KaalutLaekunud arvamused Vormsi valla üldplaneeringu ja keskkonnamõju strateegilise hindamise eelnõu arvamuste küsimisele laekunud vastused ja nendega arvestamine		
Esitaja ja kuupäev	Ettepanek, seisukoht või küsimus	Arvestamine ning selgitus
Keskkonnaamet 7-1/26/2024-1 13.06.2024	I Ettepanekud ÜP eelnõule 1. ÜP seletuskiri Seletuskirjas lk 22 on märgitud tingimus: „Aladel, kus püsimeetsandus on soovituslik, on lubatud kõik raietüübid, kuid määratud on lageraie langi maksimaalne suurus 0,5 ha, kusjuures uue langi raie on lubatud juhul kui kõrval asuvate metsade puude kõrgus on vähemalt 3 m“. Tingimus on selge, arusaadav ja ökoloogiliselt põhjendatud, kuid juhime siiski tähelepanu, et sellisel juhul kujuneb metsaraie eeltingimuseks värskete takseerandmete olemasolu kõigilt naabereraldistelt. See ei ole võimatu ülesanne, kuid sellega peab metsade majandamist planeerides arvestama.	Osaliselt arvestatakse. Püsimeetsanduse teemat peab KOV oluliseks tingimusena rakendada. Võimalused, kuidas seda ÜP-s paremini käsitleda soovime läbi arutada kohtumisel Keskkonnaametiga.

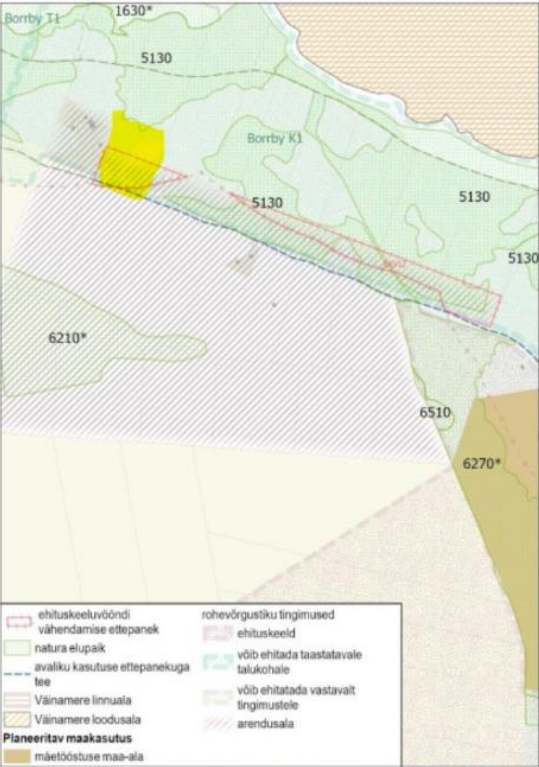
teed täpsemalt planeerida ja leppida kokku kasutus.
	Samas teen ettepaneku eskiisi kaardimaterjalides Rumpo teest mere pool oleva matkatee pikendamiseks kuni lasteranna teeni. Kuna see mõnus metsatee liigub paralleelselt vallateega, siis oleks see kasutatav matkateena Rumpost Hullosse, kus on olemas ka kunagise tee koht.	Ettepanekut kaalutakse. Täna on raja viimane lõik halvasti läbitav. Vajadusel vaadatakse üle matkateede täpsem staatus üldplaneeringus ja eristatakse need, mille kohta on vajalik teha leping ja need, mille puhul antakse informatsioon raja kui pärandkultuuri objektikohta.
7-1/50/2024 (18.12.2023) 16.06.2024	Planeerida Norrby külas Põhja kinnistu 90701:001:0915 elamumaaks. Lisana nr 1 lisatud „Vormsi valla üldplaneeringu maakasutuse põhisuundade ja juhtotstarbe ning ehitustingimuste täpsustamise teemaplaneering“ kaart, mis hõlmab endas 6 aastat kestnud arutelude tulemusel tekkinud kogukondliku kokkulepet ning tänase üldplaneeringu arutelul ei saa ja ei tohiks nendest kokkulepetest üle ega ümber vaadata. Põhja kinnistu on nimetatud M1 ehk reserveeritud maatulundusala hoonete ehitamise õigusega, mis annab selgelt mõista, et hoonestus nimetatud alale on lubatud ning kõrval oleval krundil on majapidamine olemas. Sooviks samaväärselt koduhoovi luua. Planeerida sõidutee ümber Põhja kinnistu Martini kinnistuni. Märgitud kaardil punase jämeda joonega:	Ettepanekuga ei arvestata. Algatatud on detailplaneering, mille käigus on võimalik Põhja kinnistu teema lahendada. Seesuguste detailsete teemade lahendamiseks on detailplaneeringu menetlus.

<p>tahes tee (sh matkatee) rajamiseks. Ülalnimetatud kinnistute osas üldplaneeringu kaardile olematu matkatee märkimine vaieldamatult kahjustab maaomanike huve ja riivab ebaproportsionaalselt omandiõigust, kusjuures ülekaalukas avalik huvi selleks puudub. Muu hulgas oleks selle tagajärjeks arvestades planeerimisseaduse § 74 lg-s 3 sätesta tuga vaieldamatult kinnistute väärtuse vähenemine, sest ei saa välistada, et edaspidi võidakse asuda sellise üldplaneeringu alusel seadma kitsendusi. Maaomanike omandiõigust (sh õigus kasutada oma kinnistut) tohib piirata ja kitsendada üksnes seadusega sätestatud juhul ja korras. Üldplaneeringu kaardil tähistatud maa-alad ei asu kallasraja piirides (st asuvad väljaspool kallasrada). Ülalnimetatud kinnistute omanikud ei ole kohustatud võimaldama nendelt kinnistutelt läbipääsemist mujal kui kallasrajal. Asjaolu, et keegi on kinnistuomanikelt selleks luba küsimata ja saamata varem neid kinnistuid väljaspool kallasrada omavoliliselt kasutanud ja muu hulgas sõidukitega kinnistute maapinda kahjustades tekitanud maapinnale nähtavad jäljed, sh vaalud, ei anna kohalikule omavalitsusele mingit õiguslikku alust asuda sellist ebaseaduslikku maakasutust üldplaneeringu kaudu seadustama. Maaomanikud ei ole kohustatud taluma sellise maakasutusega kaasnevat mõjusid ega kandma sellega tekkivaid risk. Vald ei ole seni ajani ülalnimetatud kinnistute omanikega nende kinnistutega seonduvalt arutanud küsimusi ega saavutanud kokkulepet neid küsimustes, kas ja millistel tingimustel oleksid need maaomanikud nõus läbi nende kinnistute matkatee kulgemisega, sh millistele tingimustele ja nõuetele matkatee vastama peab ning kelle kulul ja millistel tingimustel matkatee rajatakse ja edaspidi seda hooldatakse, kes tagab eramaale loodava matkatee (kui eratee) kasutamise ohutuse ja kes vastutab sellise tee kasutamisel tekkiva kahju (sh isiku- või varakahju) eest jne. Maaomanikud leiavad, et sellises olukorras üldplaneeringu kaardile ülalnimetatud kinnistute osas maaomanike tahte vastaselt mingi maa-ala olematu (teena mitteeksisteeriva) matkateena märkimine oleks antud juhul vaieldamatult maaomanike omandiõiguse ebaproportsionaalne riive ning oleks isegi käsitatav valla kui võimukandja poolt oma võimu ühekülgsest, eramaa omanike huvisid mitteamvestavalt ning diskrimineerivalt teostamisena, mis ei ole lubatav.</p>

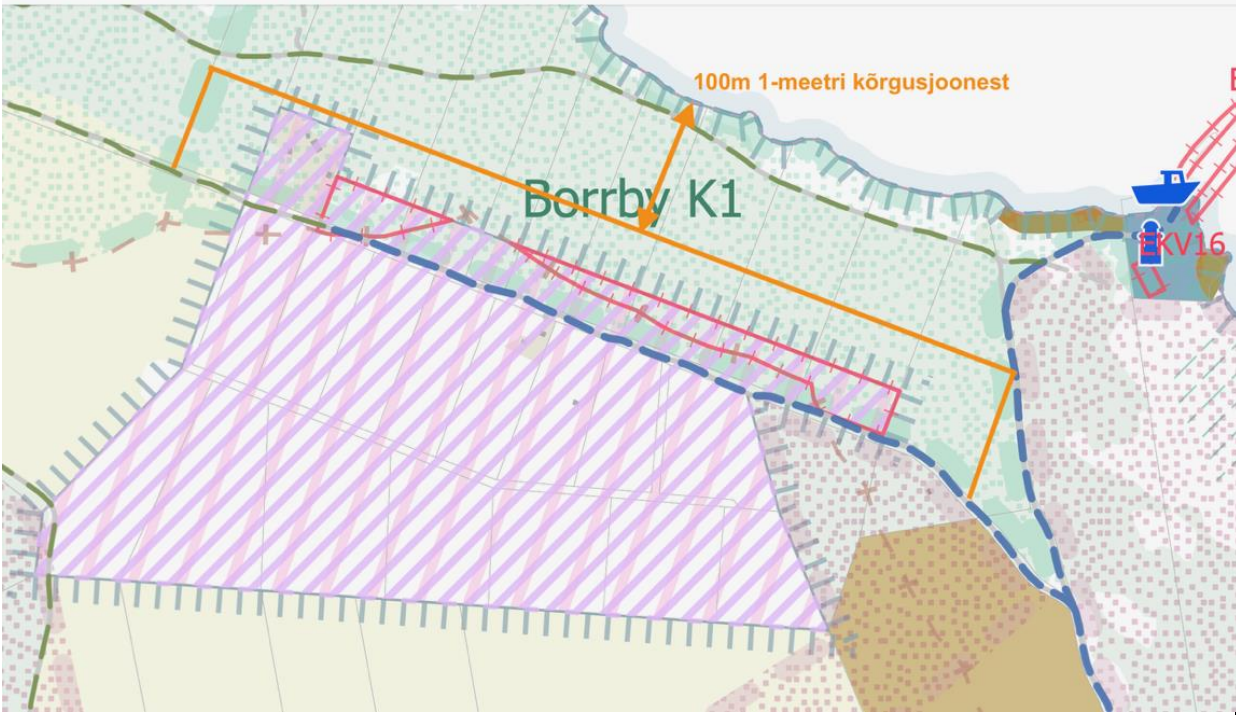
<p>2. Üldplaneeringu eskiisi kaardil matkatee Vormsi Tuletorni Linnaku elumajani aiaga piiratud koduhoovis on absurdi teatri tipp. Isegi Vormsi Valla kodulehel Avasta vormsi Vormsi Vormsi külalise meelespeas on kirjas et matkates tuleb vältida kohalike elanike koduhoove. Telefonikõnes Vallavanemaga ja Üldplaneeringu kontaktisikuga saime vastust et see matkarada lõik oli väike eksimus ja ootame parendamisi ka üldplaneeringu kaardil.</p>	<p>Ettepanekuga arvestatakse osaliselt.</p> <p>Vajadusel vaadatakse üle matkateede täpsem staatus üldplaneeringus ja eristatakse need, mille kohta on vajalik teha leping ja need, mille puhul antakse informatsioon raja kui pärandkultuuri objektikohta.</p>

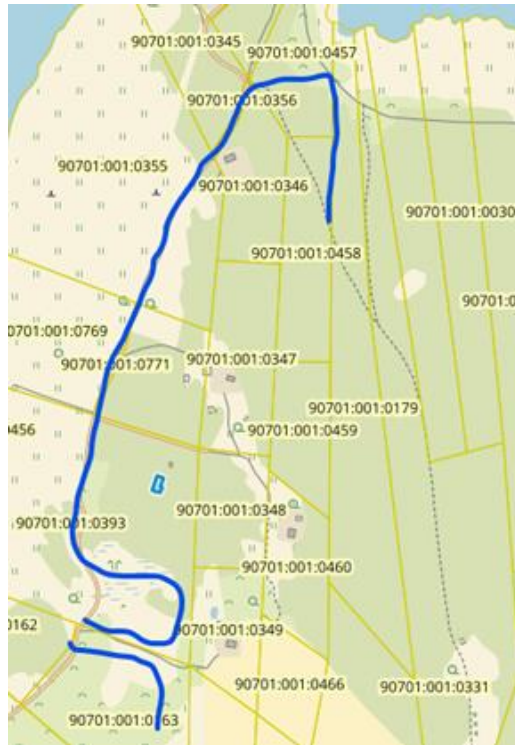
<p>7-1/41/2024 4.06.2024</p>	<p>Kehtivas Vormsi valla üldplaneeringus on märgitud Hosby külasüdamikuks, kus puudub ühtlasi detailplaneeringu koostamise kohustus, olemasolevaid talukohti hõlmava ala Oja kinnistust (katastriüksus tunnusega: 90701:003:0530) pikki Hosby küla teeserva kuni Larase kinnistuni (katastriüksus tunnusega 90701:003:0702).</p> <p>Uue üldplaneeringu eelnõus on pikendatud „ajaloolist külasüdamiku ala“ kuni katastriüksuseni tunnusega: 90701:003:0372 (k.a). Avaldajad ei näe sellisel külasüdamiku laiendamisel põhjendatust. Senise külasüdamikuga liidetavad maaüksused ei vasta üldplaneeringu eelnõus toodud külasüdamiku määratlusele.1 Tegemist ei ole ajalooliselt väljakujunenud hoonestusalaga. Ainult Põllu kinnistul 90701:003:0480 ja Mureli kinnistul (90701:001:0607) on olnud ajalooliselt asustus, kuid see on hävinud juba aastakümneid või isegi aastasadu tagasi. Samuti on nimetatud kinnistutel taluõued paiknenud maaüksuse merest kõige kaugemas otsas. Menetluses oleva üldplaneeringu maakasutuskaardil on ehituskeeluvööndi vähendamise ettepanek tehtud aga tee äärde ja sugugi mitte hävinenud hoonestuse asukohta.</p> <p>[1 ÜP seletuskiri: „Külas asuv tihedama asustusega piirkond, mis on ajalooliselt välja kujunenud ning kus tuleb järgida ühtseid ehitustingimusi. Külasüdamiku aladel võib, aga ei pruugi olla ühist tehnovõrkude lahendust.“]</p> <p>Avaldajad toetavad kehtiva valla üldplaneeringu kohast põhimõtet, et väljaspool põliskülade südamikke tuleb eelistada rohke haljastusega ümbritsetud hajahoonestust vanadel alusmüüridel või külasüdamikku</p>	<p>Ettepanekuga ei arvestata.</p> <p>Koostatavas üldplaneeringus (sh lähtesisukohad) on võetud üheks põhimõtteks, et on vajalik luua kohti, kuhu saab elanikele võimalusi pakkuda elukoha rajamiseks. Võimalike uute ehituste rajamine kompaksetele ehitusaladele, kus need on sobilikud ja kus need järgivad väljakujunenud külastruktuuri. Külasüdamikesse potentsiaali loomine on asjakohane, seal on ka võimalused teenustele</p>

<p>täiendavas naabruses ning sealjuures kuulub ehituskeeluvööndi vähendamine ja ehitusõiguse lubamine individuaalselt kaalumisele. Kindlasti ei ole põhjendatud laiendada külasüdamikku (eriti veel „ajaloolist külasüdamikku“) väljaspoole tegelikku viimastel aastakümnetel väljakujunenud hoonestust.</p> <p>Avaldajad mõistavad, et Hosby külasüdamiku laiendamise ja ehituskeeluvööndi vähendamise taga on MTÜ Hosby Külaselts ning üksikute maatulundusmaa omanike era- ja ärihuvid. Avaldajad leiavad, et maaomaniku huvi oma kinnistul ehitustegevust ja äritegevust arendada ei kaalu üles kogukonna huvi säilitada senist elukeskkonda ja looduskeskkonda.</p> <p>Keskkonnaamet on pidanud Vormsi vallavalitsusele hiljuti koolituse ehituskeeluvööndi vähendamisest, mis on leitav ka valla kodulehel.² Keskkonnaamet on korduvalt selgitanud, et ehituskeeluvööndi vähendamine saab toimuda ainult erandlikel asjaoludel, milleks saab äärmisel juhul olla vana talukoha taastamine endises asukohas. Kindlasti on ranna looduskooslusele ja Väinamere hoiuala kaitse eeskirjaga kaitstavatele liikidele oluliselt koormavaks turismitalu ja telkla rajamine senisesse ehituskeeluvööndisse. Majutusettevõtte puhul on kasutuskõormus palju suurem kui elamuüksuse puhul, mida võib-olla kasutatakse vaid suvepuhkuse ajal.</p> <p>[² https://vormsi.ee/kutse-infotund-ehituskeeluvööndiga-seotud-teemadel/]</p> <p>Palume mitte märkida ajaloolise külasüdamiku ja ehituskeeluvööndi vähendamise ettepaneku alla Oja kinnistust lääne suunda jäävat ala.</p>	<p>(teehooldus, jäätmemajandus jms).</p>

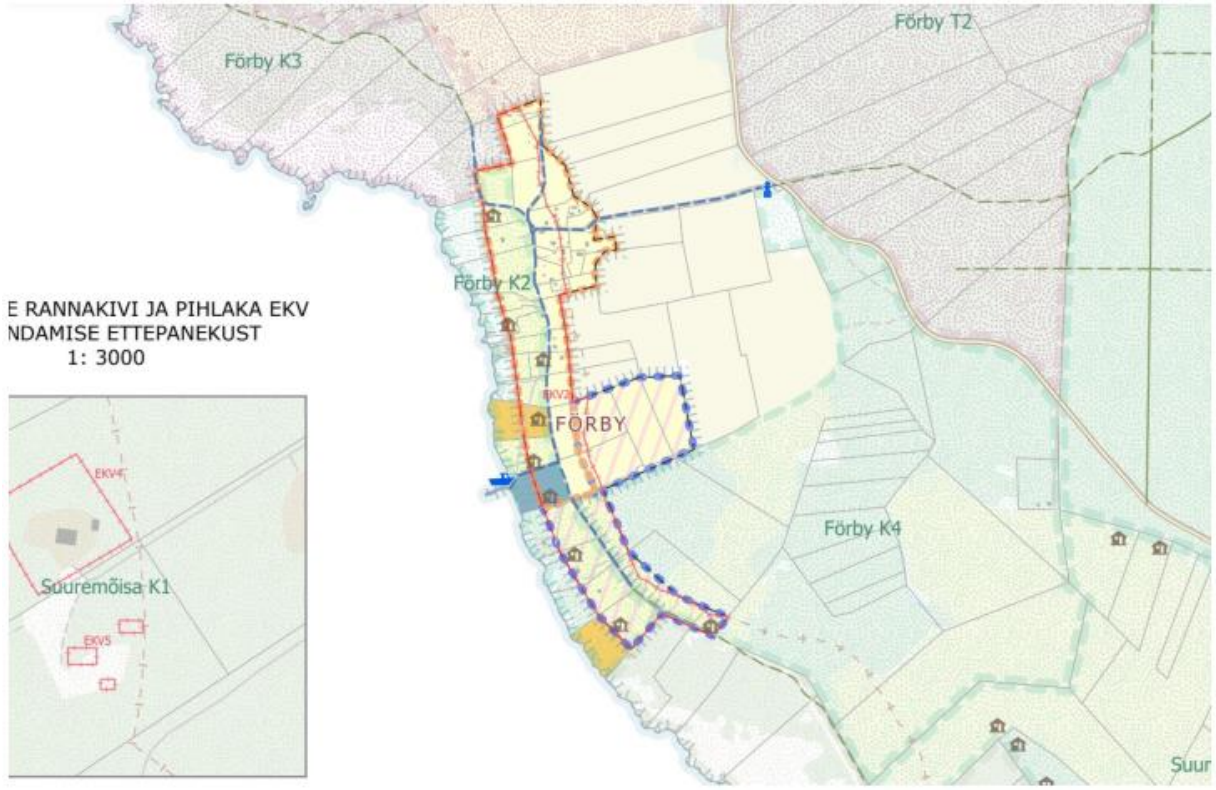
<p>9.2. <i>[Eraisik]</i> – Lepa kinnistu omaniku – huvi seisneb selles, et talle oleks tagatud sõidetav juurdepääsutee tema kinnistuni, mis läheb mööda Lautri kinnistut. Hetkel olemasolev näol on tegemist pinnasteega, mis on rajatud endisele merepõhjale. Pinnas on seetõttu pehme ja vajub ära. <i>[Eraisikul]</i> ei ole võimalik autot kahjustamata ega kinni jäämata võimalik sõita kevadel, sügisel ja talvel oma kinnistuni. Ühtlasi on hetkel väga keeruline tellida veokiga Lepa kinnistule ehitusmaterjale ja muud sarnast kaupa, sest taolised masinad võivad teede olukorda veelgi halvendada. Sellest tulenevalt on Lepa kinnistut väga keeruline ehituskõlblikuks muuta.</p> <p>9.3. <i>[Eraisik]</i> ja <i>[eraisik]</i> – Lõokese kinnistu omanike – huvi seisneb samuti selles, et neile oleks tagatud juurdepääsutee nende kinnistuni, mis läheb mööda Lautri kinnistut.</p> <p>9.4. <i>[Eraisik]</i> ja <i>[eraisik]</i> – kinnistu katastrinumbriga 90701:001:0355 omanike – huvi seisneb soovis hoonestada oma kinnistut</p>

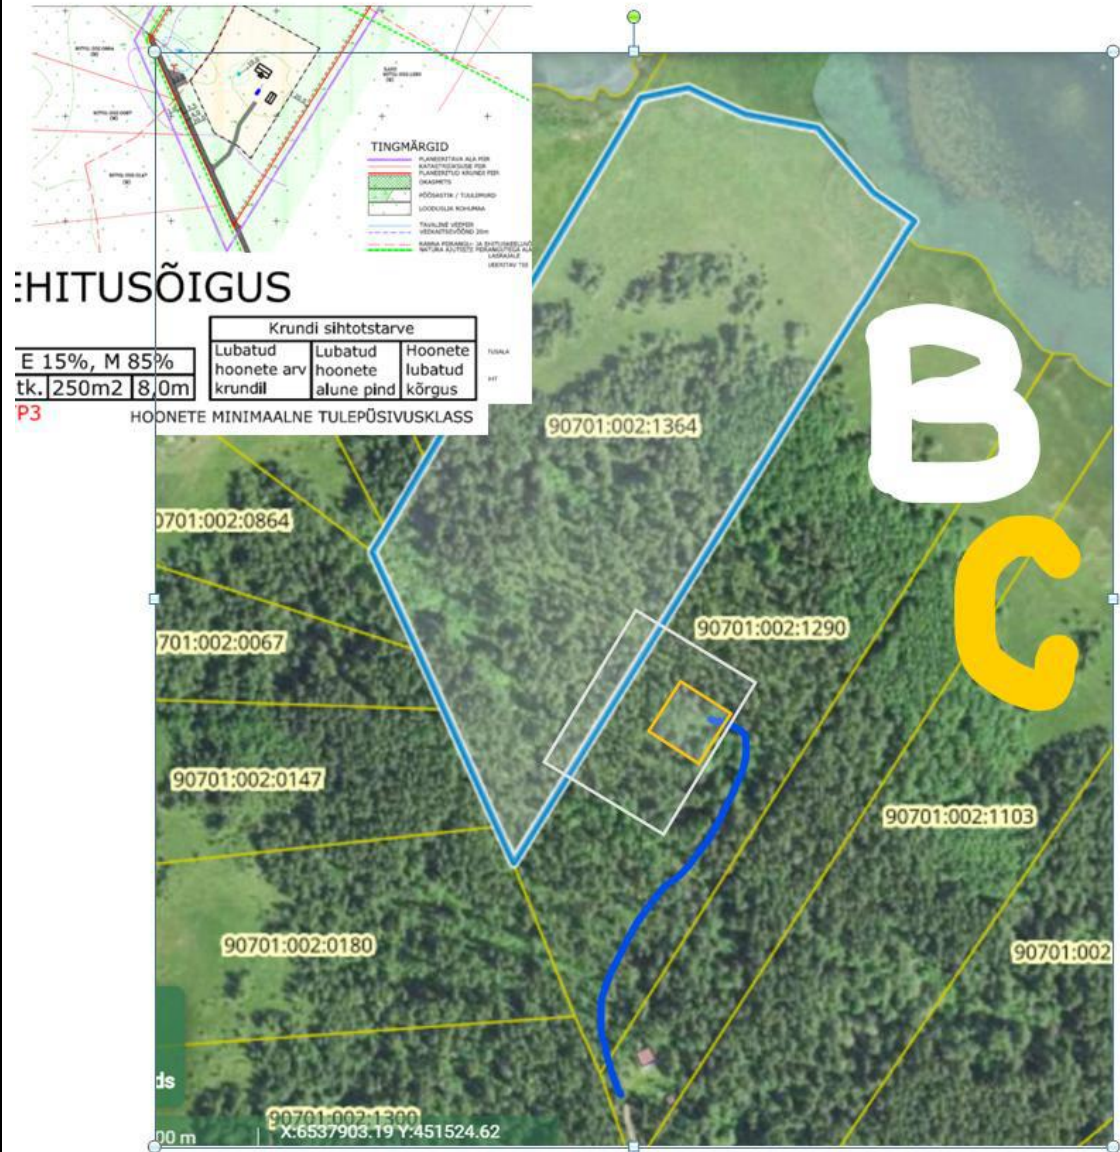
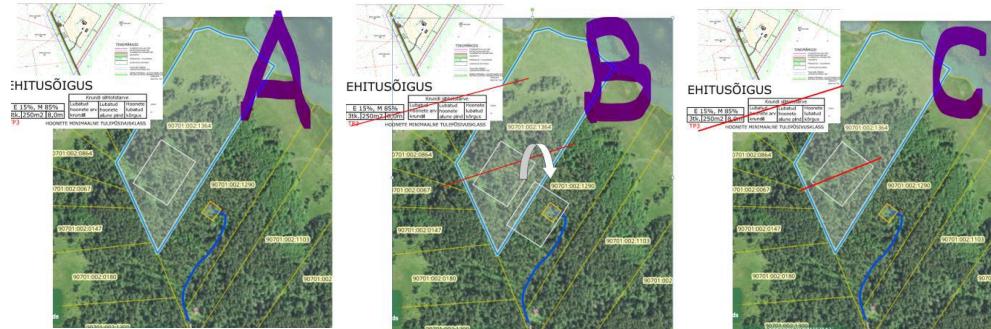
<p><u>Proposal A: DP-Area plus Microhome-Area</u></p> <p>The current Detailed Plan (DP, 90701:002:1364; see Appendix) includes three houses with a maximum total living space of 250m² (see Appendix A). Option A emphasizes the total investments made in good faith to transparently seek for a constructive and ecological solution in close collaboration with the Municipality.</p> <p><u>Proposal B: Current DP-Area transferred to location of Microhome-Area (Preferred solution)</u></p> <p>The original and still preferred plan involves relocating the DP to the adjacent land plot (90701:002:1290), purchased together with our neighbors, Kaia and Ants Varblane. A decision to split this land (see Appendix) with intentions within the context of detailed planning has already been formalized. The first (of two) microhomes at the new location and the access road have already been established. Housing is planned for ecological permanent living below the maximum (50% of DP living space, i.e. 125 m²) size allowed by DP.</p> <p><u>Fallback-Position - Proposal C: Minimal solution with over 80% reduced areas in terms of living space and also construction-area</u></p> <p>This proposal would involve completely abandoning the provisions and dimensions of the current DP and only seeking permission for a maximally reduced zone and living space, accommodating a maximum of two ecological "tiny houses" or "microhomes," each with up to <=20m² of living space, totaling no more than 40m². These homes and the area will adhere to strict ecological living standards, including the exclusive use of compost toilets.</p>	<p>täiendavalt suhelda ametitega.</p>

Taking note that the road to this significantly reduced microhome area, as well as one microhome, has already been constructed in good faith and in close collaboration with neighbors. Construction plans and location of the first microhome had been communicated to the Municipality in the course of demanding land-splitting for plot 90701:002:1290.

Being aware now of the changes in the determination of the 200m restriction zone in 2007, we would still like to highlight that the proposed area for the two microhomes is located more than 300 meters from the current physical shoreline.

=> Proposal B and Fallback-Position C (illustrated by nested white and yellow polygons) are both suggested to be integrated into the GP planning map (as nested polygons with already constructed access road) with reference to this free-form statement to underline the context as an important part of sound and holistic decision-making. We emphasize that in the given historical and factual context, we seek to work in close and constructively in collaboration with the Municipality, the Environmental board and in agreement with the village core proposed independently by the Mõisaholm neighborhood

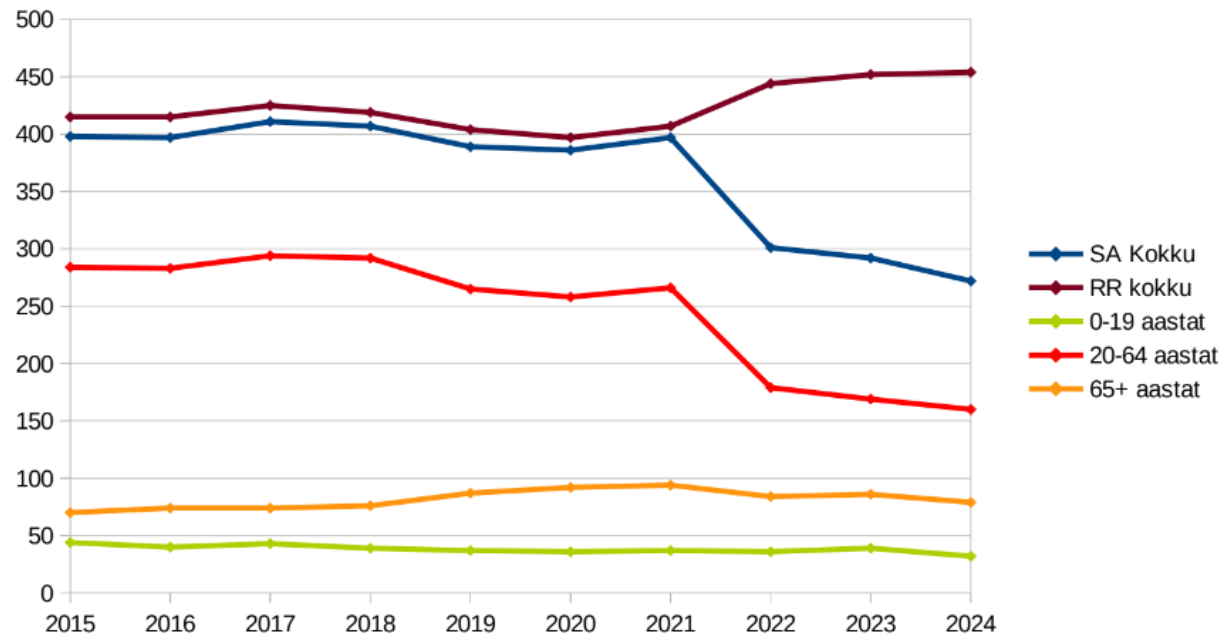
<p>2. Vormsi vallas Borrby küla Meta (katastritunnus 90701:001:0044) ja Burrres-Siffersi (90701:001:0263) kinnistute sihtotstarbekaks määratakse üldplaneeringuga elamumaa.</p>	<p>Selgitus.</p> <p>ÜP tegeleb juhtotstarbega.</p>
7-1/47/2024 13.06.2024	<p>1. 90701:001:0542 Nurme maaüksus Svibys on planeeringus värvitud roheliseks, tegelikult on tegemist 100% elamumaaga;</p>	<p>Selgitus.</p> <p>Üldplaneeringu kaardil on kajastatud maakasutuse juhtotstarve. Katastriüksuse</p>

<p>2. 90701:002:0148 Tähtheina maaüksus Suuremõisas on värvitud lillaks (nn segaotstarbeline maa) aga ka see on tegelikult 100% elamumaa.</p>	<p>sihtotstarve on Nurme maaüksusel tõesti elamumaa.</p> <p>Selgitus. Segaotstarbega maakasutus on planeeritud, sest maaüksusel on potentsiaal (ja täna ka reaalsuses) äritegevus. See annab võimaluse muuta ka katastriüksuse sihtotstarve ärimaaks kui omanikul on selleks soovi. Planeering ei muuda katastriüksuse sihtotstarvet, aga annab võimaluse tegeleda nii elukondliku- kui ka äritegevusega.</p>
<p>7-1/59/2024 17.06.2024</p>	<p>Järgmised kaks ettepanekut lähtuvad Hosby küla inimeste 01.12.2023 kirjas (esitatud allakirjutanute nimel selle kirja autori poolt) esitatud ettepanekutest, mida eskiisi koostamisel osaliselt või täielikult arvestatud pole:</p> <p>1. Ettepanek Hosby külasüdamiku määratlemiseks al kinnistust Oja 90701:003:0530 pikki Hosby küla teeserva kuni kinnistuni Rästiku 90701:003:0285 ehk väiksemas määras kui eskiis hetkel ette paneb. Elamualad ehitustegevus peaksid koonduma küla südamikku, sellest väljapoole ei peaks mingit ehitustegevust planeerima. Ettepanek lähtub ajaloolise küla struktuuri säilitamise printsiibist kuna sellel alal olid ka ajalooliselt eluhooned. Samas võimaldab selline külasüdamik arvukate uute elamute ehitamise. Ettepanekukohase külasüdamiku vööndis on 11 hoonestamata kinnistut. Kui arvestame, et küla haldusterritooriumil on hetkel 7 hoonestatud kinnistut (sh ettepanekus külasüdamest väljajääv Vaskussi) ehk võimaldab lisada veel 1,6x rohkem elumaju kui on hetkel ehk võimaldab külal laiendada pea 3x suuremaks. Kompaktne külasüdamik võimaldab paremat teenuste pakkumist (mh väiksemad kulud tolmutõrje vms töödele) ja säilitab küla koduse olemuse (mida küla äärmuslik laienemine mida võimaldaks veelgi laiem külasüdamik ilmselgelt mõjutaks).</p>	<p>Selgitus. Koostatavas üldplaneeringus (sh lähtseisukohad) on võetud üheks põhimõtteks, et on vajalik luua kohti, kuhu saab elanikele võimalusi pakkuda elukoha rajamiseks. Võimalike uute ehituste rajamine kompaktsetele ehitusaladele, kus need on sobilikud ja kus need järgivad väljakujunenud külastruktuuri. Külasüdamikesse potentsiaali loomine on asjakohane, seal on ka</p>

<p>võimalused teenustele (teehooldus, jäätmemajandus jms).</p> <p>Peame õigustatuks, et külasüdamikku pikendatakse Oja kinnistust teedpidi edasi.</p> <p>Larase moodustab tänasel hetkel terviku külaga ja selleni on asjakohane külasüdamiku piir moodustada. Märgime, et tolmutõrjet on otstarbekas teha suuremal teelõigul korraga, seega see ei ole asjakohane argument külasüdamiku pikendamise vastu.</p>
	<p>2. Ettepaneku võtta kohaliku kaitse alla tervikuna ajalooline Söderby mõisa territoorium kaitsmaks ning säilitamaks selle koha ajaloolist ning maastikulist väärtust ja ilmet. Määrata kaitsekord, mis muuhulgas sätestab mõisa alale (Kirsi kuni Kooli kinnistul) ehituskeeluala.</p>	<p>Selgitus.</p> <p>Söderby mõis on pärandobjektina kaardil ja sellel on ka tingimused.</p> <p>Tingimustes on, et Söderby kõrtsi ja endise mõisaaseme puhul tuleb säilitada maastikuline eripära, ehitustegevuse kavandamise korral tuleb koostada projekteerimisel võimalike mõjude analüüs.</p> <p>Vajadusel täpsustatakse tingimusi.</p>
